**Avis délibéré de l'Autorité environnementale
sur la construction et l'exploitation de l'usine
de production d'hydrogène H2V Normandy à
Saint-Jean-de-Folleville (76)**

n°Ae : 2021-04

Avis délibéré n° 2021-04 adopté lors de la séance du 21 avril 2021

Figure 3 : Intrants et sortants liés à une unité de production par heure (Source : dossier)

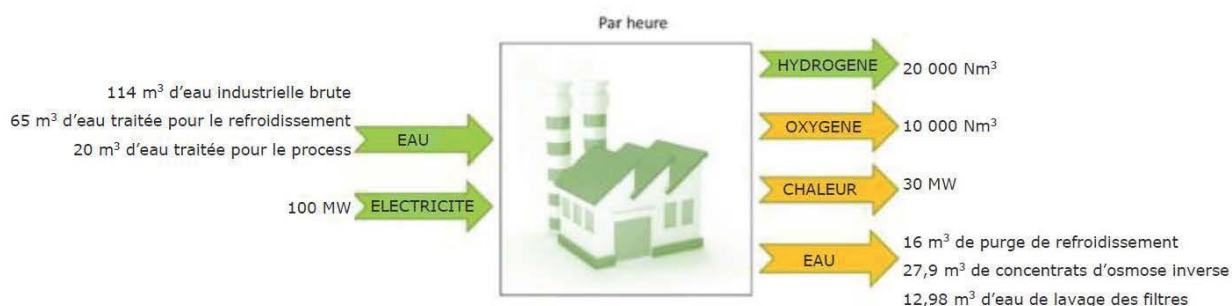
Selon les informations fournies aux rapporteurs, environ 40 % de l'énergie électrique consommée est dissipée sous forme de chaleur à l'échelle de l'ensemble de l'installation.

L'oxygène produit sera rejeté dans l'atmosphère. L'eau des électrolyseurs, chauffée par l'électrolyse, sera refroidie au moyen de tours aéroréfrigérantes. La chaleur produite ne sera pas réutilisée. Au vu du dossier, cette chaleur représente 30 % de l'énergie consommée par l'installation. L'Ae revient sur ces questions aux chapitres 2.2 et au 2.3.1 du présent avis.

Figure 4 : Réseau hydrographique au sein de l'aire d'étude élargie (Source : dossier)

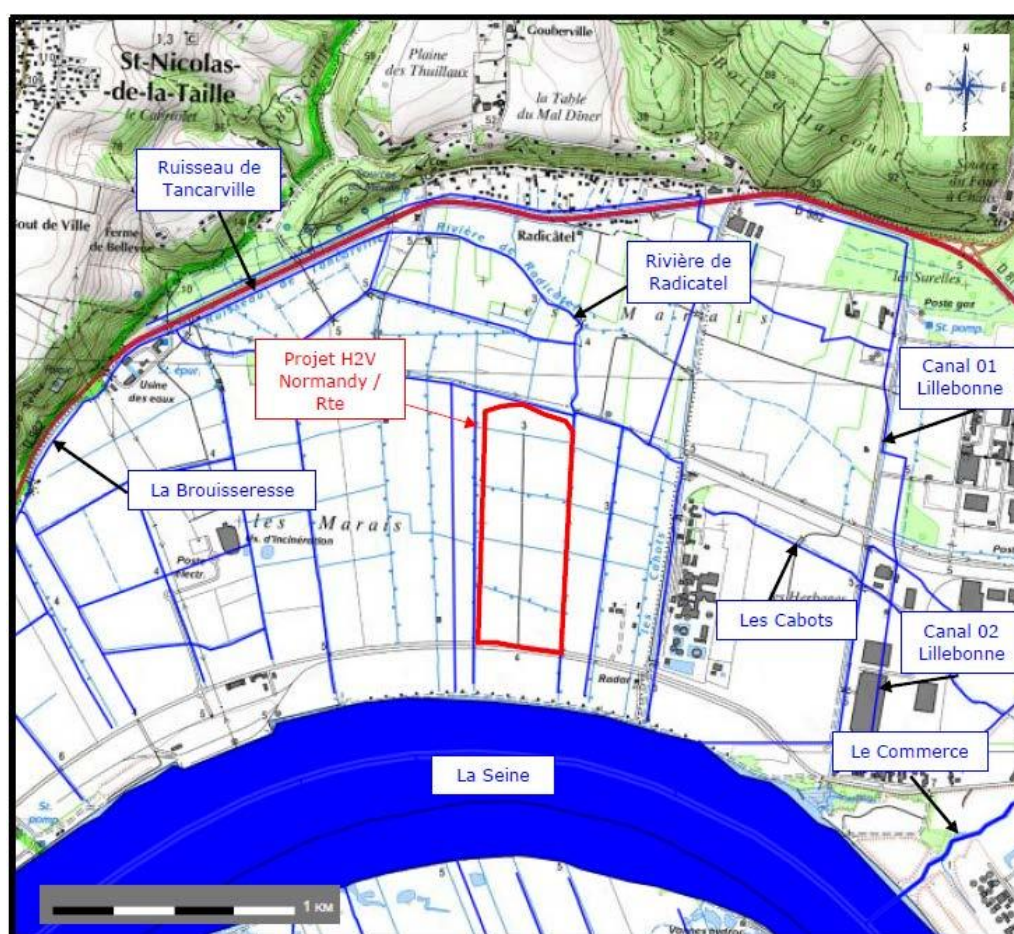
Les données fournies sur la qualité des eaux de surface et des eaux souterraines datent de 2015. Elles devraient être actualisées en mobilisant le dernier état des lieux connu, établi en 2019.

Figure 8 : Synoptique de fabrication (Source : dossier)

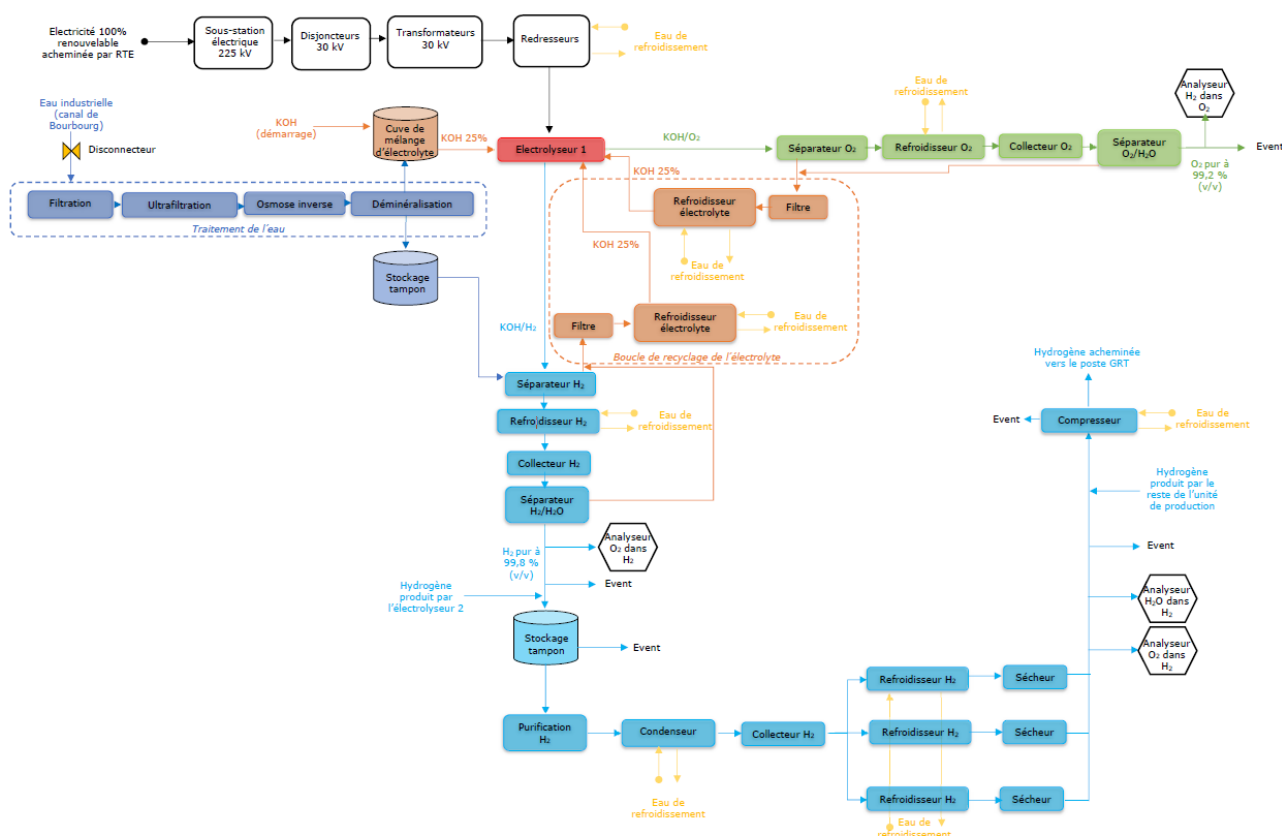
L'étude des dangers n'aborde pas la question des risques liés à la mise en service de la canalisation d'hydrogène qui permettra d'alimenter les industriels de la zone de Port-Jérôme.
